Commission économique pour l'Europe**Comité des transports intérieurs****Forum mondial de l'harmonisation des Règlements
concernant les véhicules****191^e session**

**Accord de 1958 : Examen de projets d'amendements
à des Règlements ONU existants, soumis par le GRSG****Proposition de série 02 d'amendements au Règlement ONU
n° 160 (Enregistreur de données de route)****Communication du Groupe de travail des dispositions générales
de sécurité*****Révision**

Bande d'une largeur correspondant à +/-10 % de l'amplitude maximale de l'accéléromètre

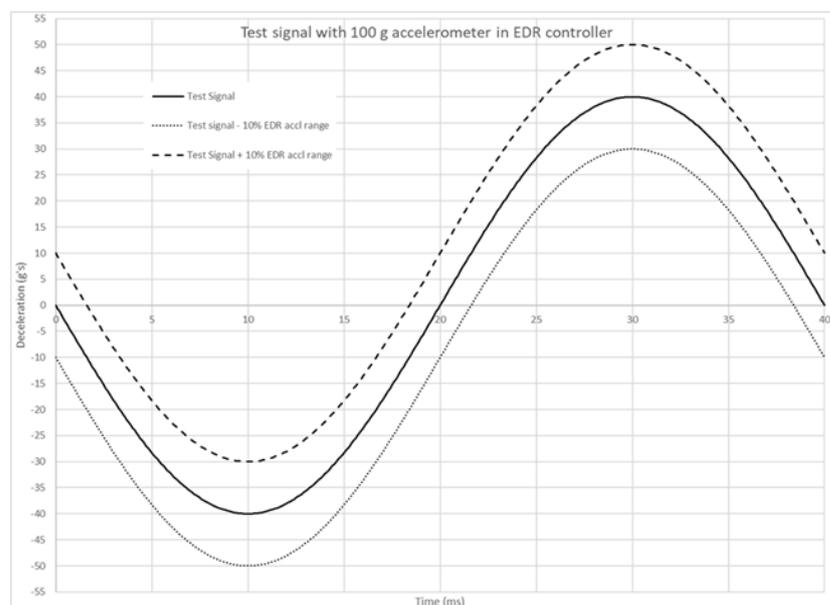
6.1.5 La courbe d'accélération enregistrée par l'EDR doit être entièrement contenue dans une bande dont la largeur correspond à +/-10 % de l'amplitude maximale de l'accéléromètre utilisé par le module de commande contenant la fonction EDR, valeur appliquée à la courbe d'accélération filtrée de l'appareillage d'essai des composants. La comparaison des courbes du capteur d'accélération ne doit être effectuée que sur l'axe sur lequel l'essai du composant a été réalisé.

Par exemple, si l'amplitude de l'accéléromètre du module de commande contenant la fonction EDR est de +/-100 g, on applique une amplitude de +/-10 g à la courbe d'accélération filtrée de l'appareillage d'essai des composants. La courbe d'accélération enregistrée par l'EDR ne doit pas sortir de cette bande (voir la figure).

Exemples de marques d'homologation

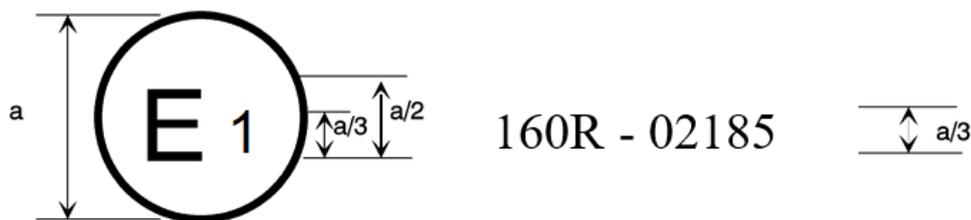
La marque d'homologation ci-dessus, apposée sur un véhicule, indique que le type de véhicule concerné a été homologué en Allemagne (E1) en ce qui concerne l'EDR, en application du Règlement ONU n° 160. Les deux premiers chiffres du numéro d'homologation (02) indiquent que l'homologation a été délivrée conformément aux dispositions de la série 02 d'amendements au Règlement ONU n° 160.
